LELYSTAD

De Christelijke Gereformeerde Kerk en Nederlands Gereformeerde Kerk van Lelystad

Adres: Karveel 33-01, 8231 PA, Lelystad

onderwerp
Verzoek om aanvulling

situatie 1:500 133P

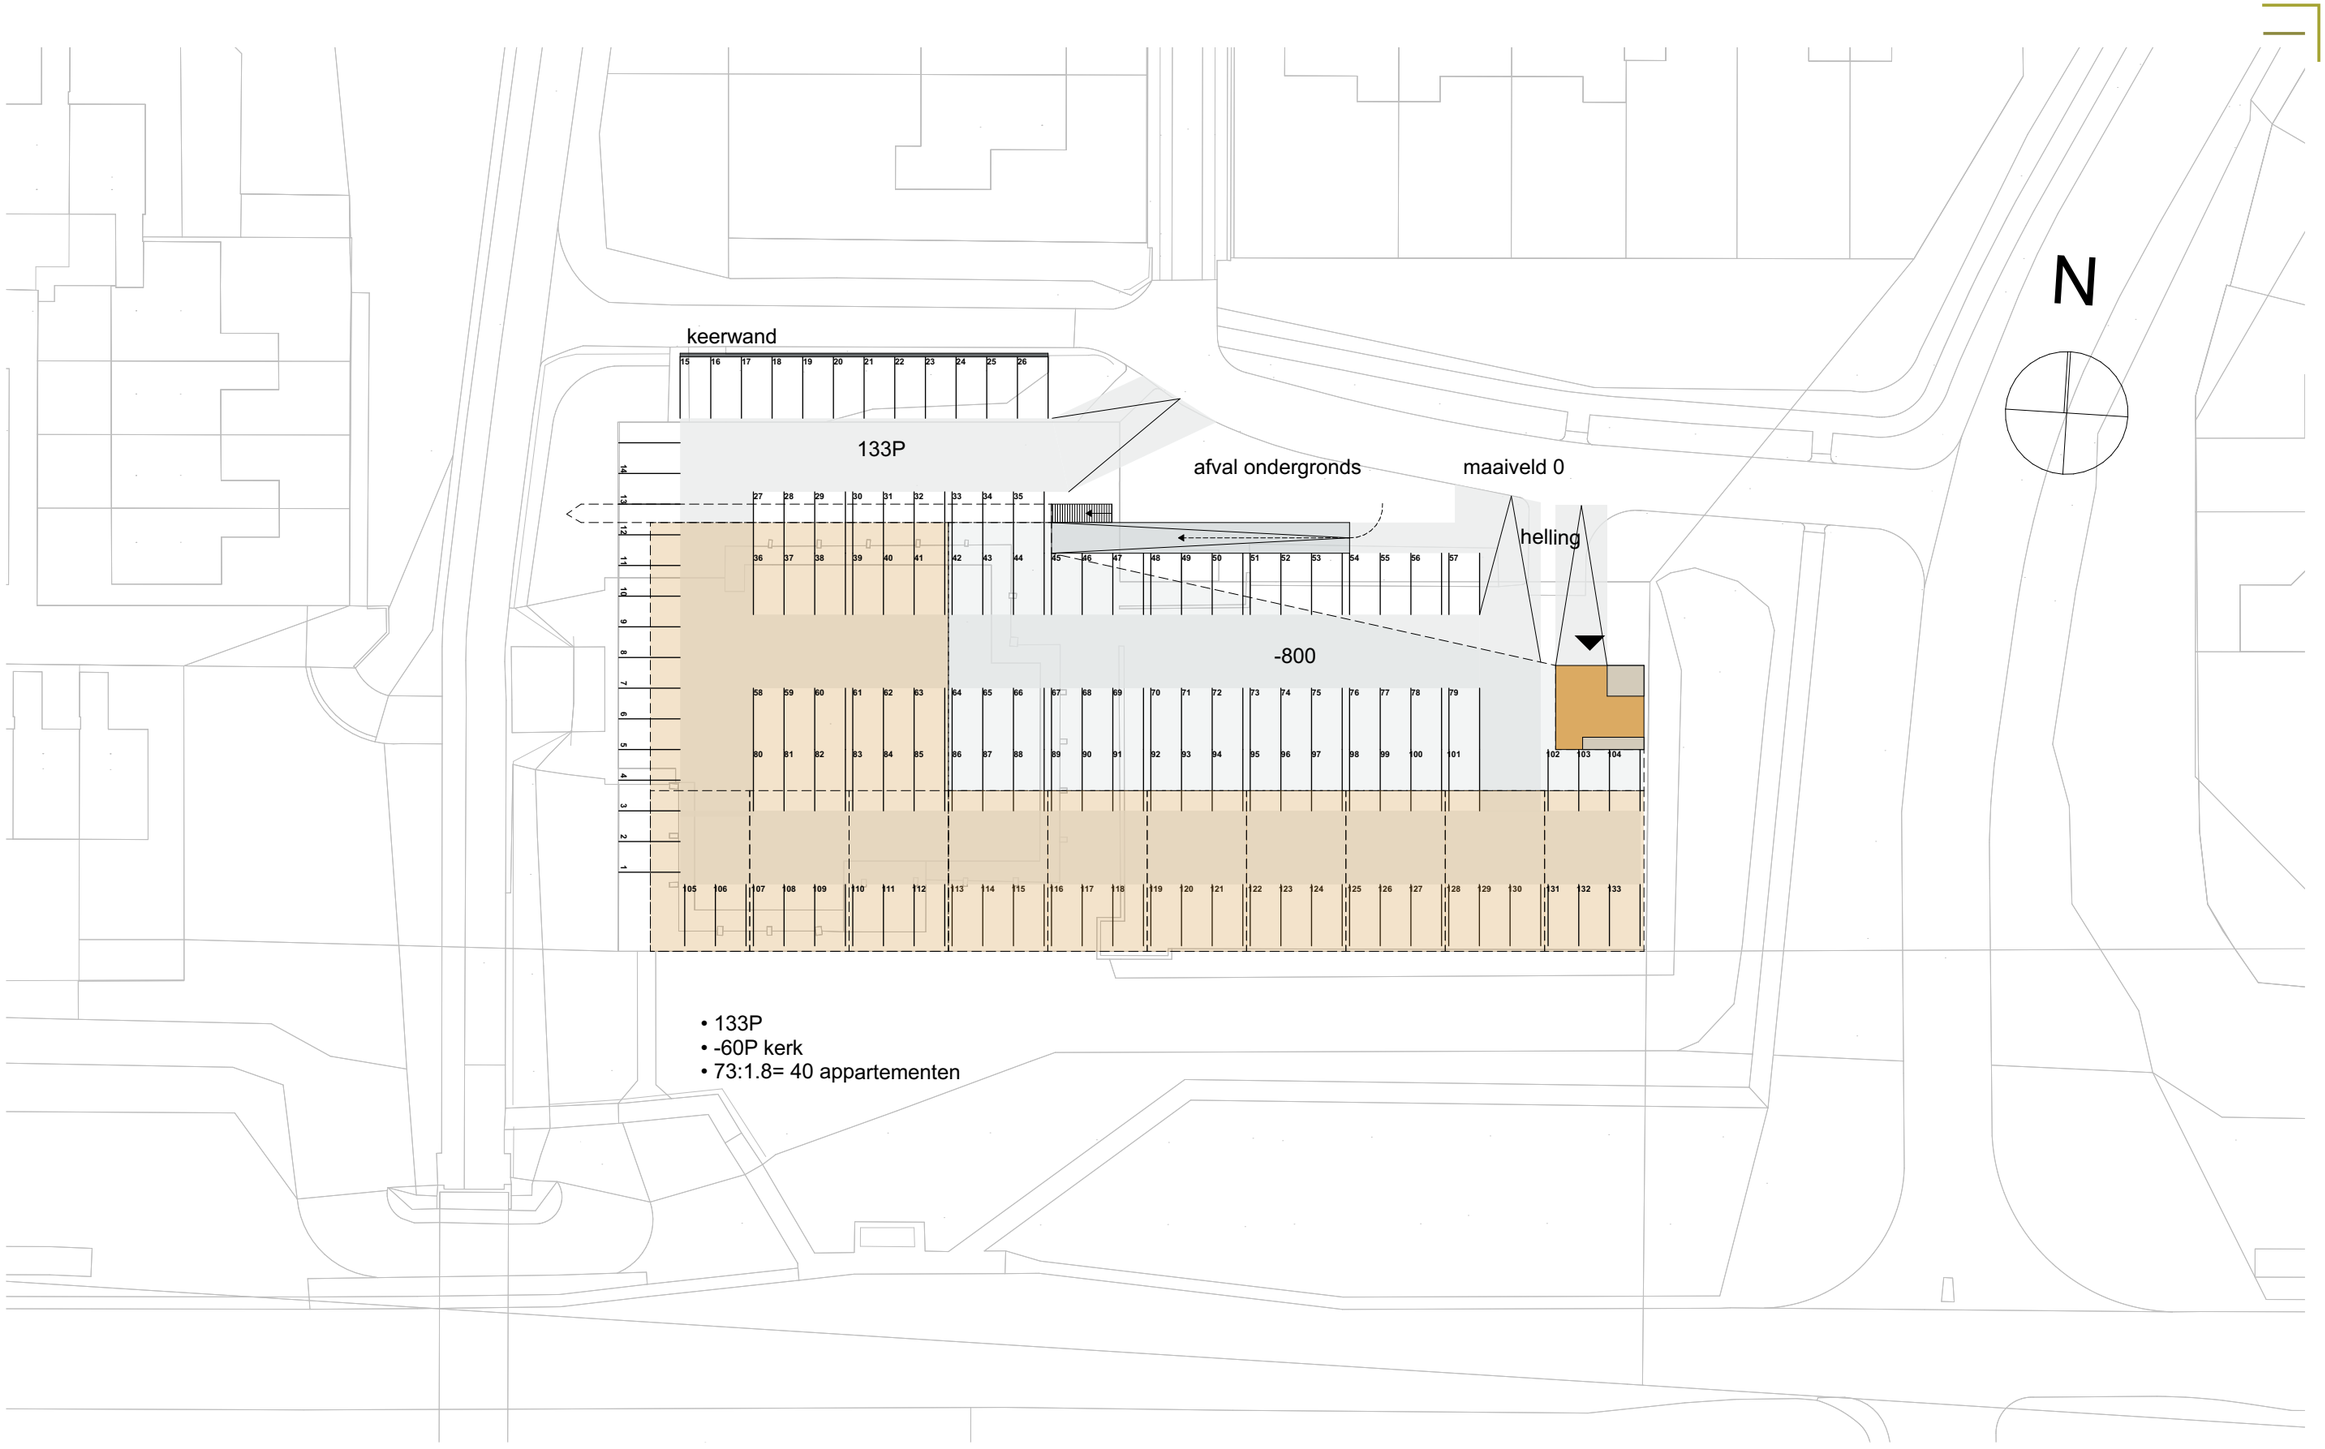
Parkeren in relatie tot prijsklasse
De vraag is of de parkeernorm van 1.8 in deze reëel is te noemen. Immers de prijsklasse tot €750.000 is voor Lelystad vrij hoog lijkt dus “duur”, waardoor voor een deel van de appartementen mogelijk een hogere norm (bijv. 2.0) gehanteerd moet worden

kerk & 40 appartementen 1:500

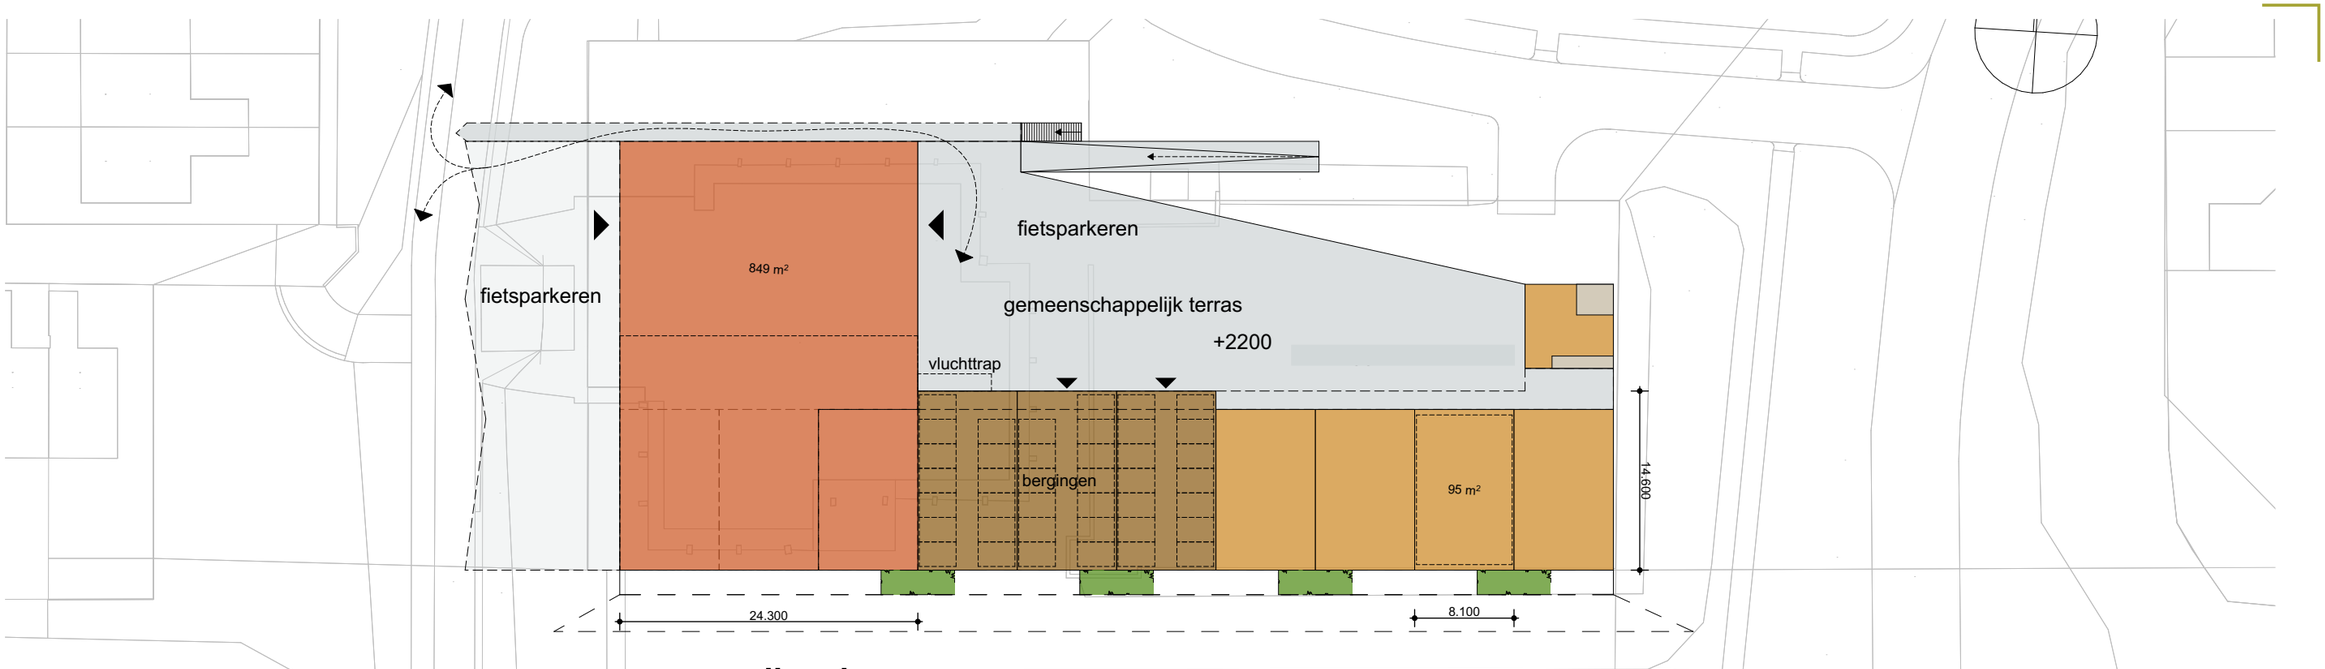
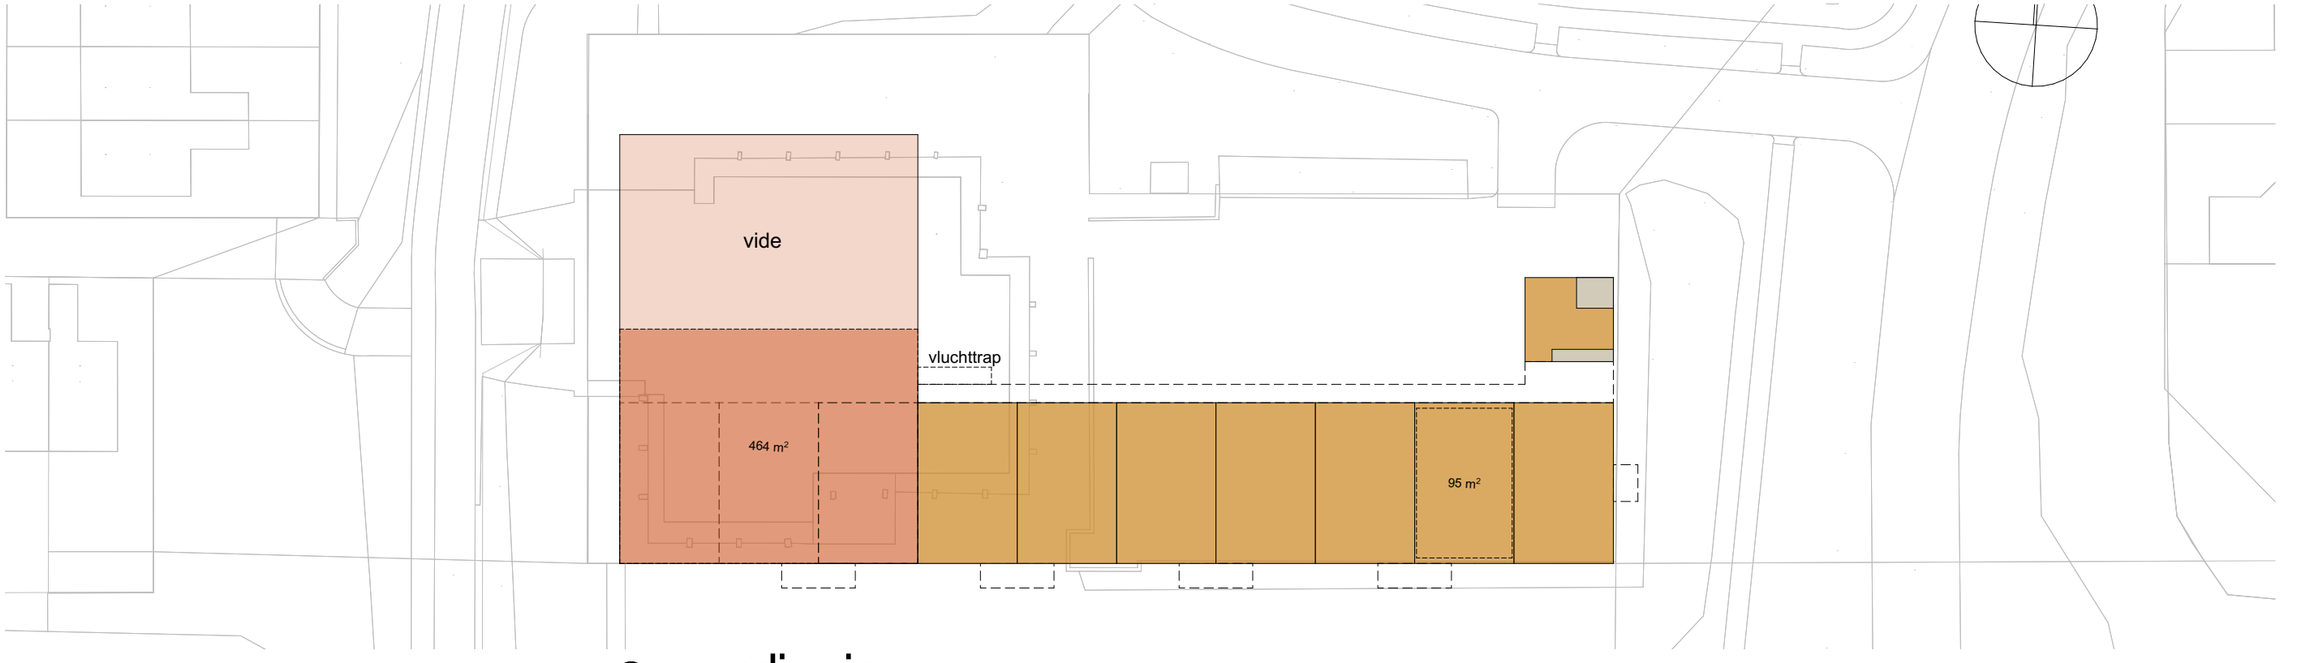
Welstand
De locatie is gelegen als object met architectonische welstand (A6 welstandsnota).
De mogelijkheid om een markant woongebouw te realiseren aan de Dreef is positief. De combinatie van een woongebouw met een kerk is bijzonder, wat is hier de visie over samenhang kerk/appartementen complex en stad. Indien mogelijk graag een aantal modellen/massastudies waarin de kerk zich mogelijk ook als losse bebouwing kan presenteren. Insteek met dakterrassen is mooi, hoe kan dit worden ‘opgevoerd’ in het plan?

Stedenbouw
De kerk is een zichtbaar object. Bij sloop en nieuwbouw dient te geschieden op een manier die recht doet aan de kwaliteit. Er is één (abstract) ontwerp gepresenteerd. De kerk is in het ontwerp niet zichtbaar meer. Is er onderzocht naar andere mogelijkheden waarbij de kerk als zichtbepalend

gebouw wordt gerealiseerd. Bijvoorbeeld het ontwerp gespiegeld met de kerk bij de ingang van de wijk.
